OGGETTO: Aggiornamento componente geologica, idrogeologia e sismica del piano di governo del territorio (Art. 57 della l.r. 11 marzo 2005, n. 12) – Lettera chiarimenti in merito al recepimento Parere Regione Lombardia, Protocollo Comune di Gravedona ed Uniti n. 11530 del 4 novembre 2013

Figura 1 Estratto tavola proposta e tavola di riferimento regionale, si noti la differenza dei confini comunali in cui da una parte è presente l'attuale confine inserito nelle tavole urbanistiche mentre dall'altra il confine da CT10

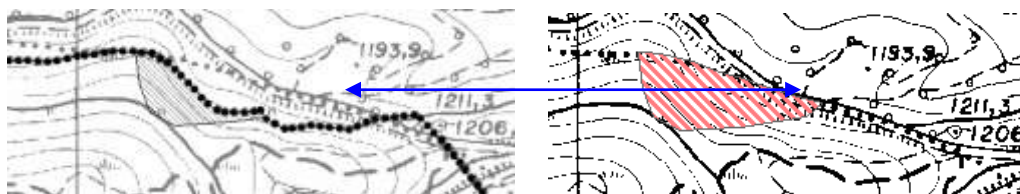
si ribadisce che è stato stralciato, senza alcuna motivazione, un piccolo ambito di frana quiescente Fq al limite settentrionale del territorio comunale, nella zona compresa tra Bocchetta e Croce Germasino. Si chiede di riportare in carta la perimetrazione vigente o di motivarne l'esclusione;

La motivazione delle scelte adottate è frutto dall'adeguamento dei tematismi della tavola dei dissesti al nuovo confine comunale, di seguito un confronto grafico fra le tavole sull'analisi dell' area di frana quiescente Fq .

Figura 2: Estratto tavola dei dissesti PAI con ambito analizzato nel seguente punto, si noti il principale corpo frana stabilizzato al cui interno sono presenti aree in dissesto quiescente.

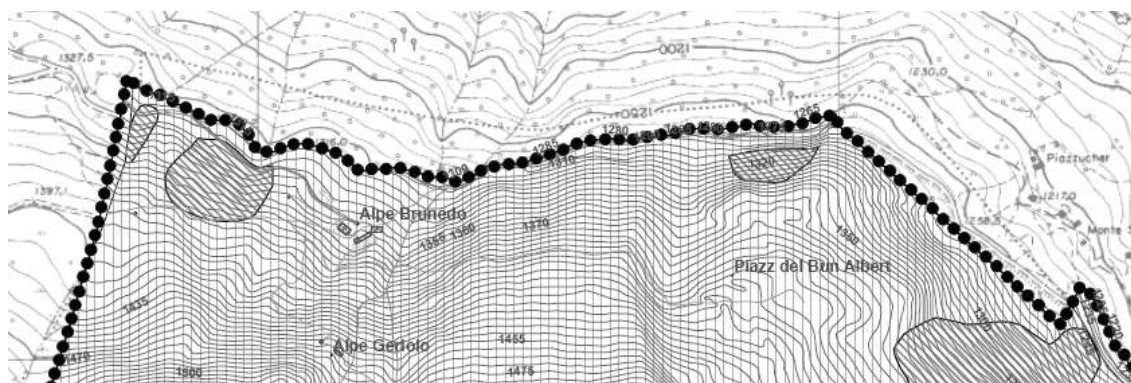
si prende atto che le aree di frana quiescente, presenti nella zona settentrionale del territorio comunale, ad ovest di Alpe Brunedo e lungo la strada al confine con il comune di Stazzona, perimetrare in modo leggermente differente rispetto alla cartografia PAI vigente, sono state estese, verso valle, fino al nuovo confine comunale individuato nella cartografia. Si rileva ad ogni modo che in tali aree è stata attribuita alle stesse lo stato di attività di frana stabilizzata e non quiescente (come il restante corpo di frana);

La definizione di un nuovo limite di frana e l'attribuzione del grado di attività all'area di PAI alla stessa frana deriva dall'esigenza di completare nel nuovo territorio comunale, un settore che precedentemente era delimitato da un differente confine . E' stato scelto dallo scrivente di attribuire il grado Fs a tale nuovo ambito in coerenza ai riscontri locali diretti in sito "confortati e confrontati" con la maggior tipologia di "attività" locale già individuata dal vincolo esistente e verificata nell'area..

Figura 3: estratto tavola geomorfologica della località Ganda, in cui è possibile notare l'orlo morfologico e fenomeni di soliflusso.

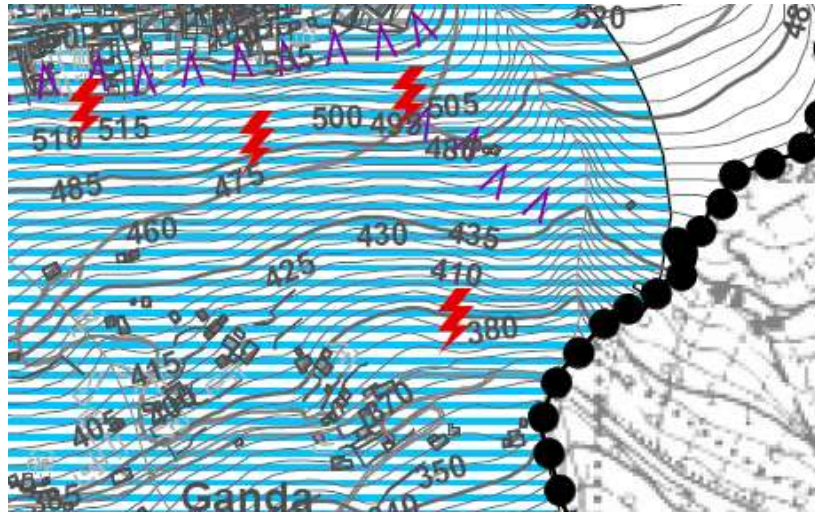
la carta di fattibilità è stata modificata, così come specificato in relazione, in corrispondenza di loc. Ganda, a seguito dell'evento franoso del maggio 2013. Si chiede di valutare l'opportunità di inserire tale fenomeno franoso anche nelle altre cartografie dello studio geologico (geomorfologica, PAI...).

In tale ambito la modifica alla carta di fattibilità è derivata da un evento locale avvenuto in fase di aggiornamento dei documenti di studio (maggio 2013). Si tratta di un cedimento dovuto alle intense e prolungate precipitazioni che collassato un vecchio bottino di presa esistente in loco con conseguente riversamento a valle delle acque. Ne è derivata una situazione temporanea che, oltre al collasso diretto di alcuni massi nel sottostante nucleo, ha amplificato una problematica locale antica (sono presenti nell'area barriere paramassi) con la possibile attivazione di materiale saturo nel pendio soprastante la frazione.

A seguito dell'evento e successivamente alla stesura del documento geologico, è stato attivato un pronto intervento con la realizzazione di opere di terrazzamento/consolidamento del sito e risistemazione del bottino di presa oltre alla regolarizzazione delle acque di scorrimento superficiali. (vedi rif. Fotografico allegato alla presente).

In riferimento alla tipologia del fenomeno (il cui innesco è sostanzialmente legato al cedimento del vecchio bottino di presa ed alla successiva azione delle acque superficiali non più captate), ed alle limitate dimensioni dello stesso, vista anche la pronta azione di ripristino del sito, non si reputa necessario inserire tale dissesto nelle altre cartografie di studio. Si conferma la definizione della classe di fattibilità per il riscontro diretto nell'area dello stato di abbandono del pendio in cui la nulla o comunque limitata regimazione delle acque di scorrimento (ben diffuse nell'area) presenti con accentuazione del soliflusso locale..
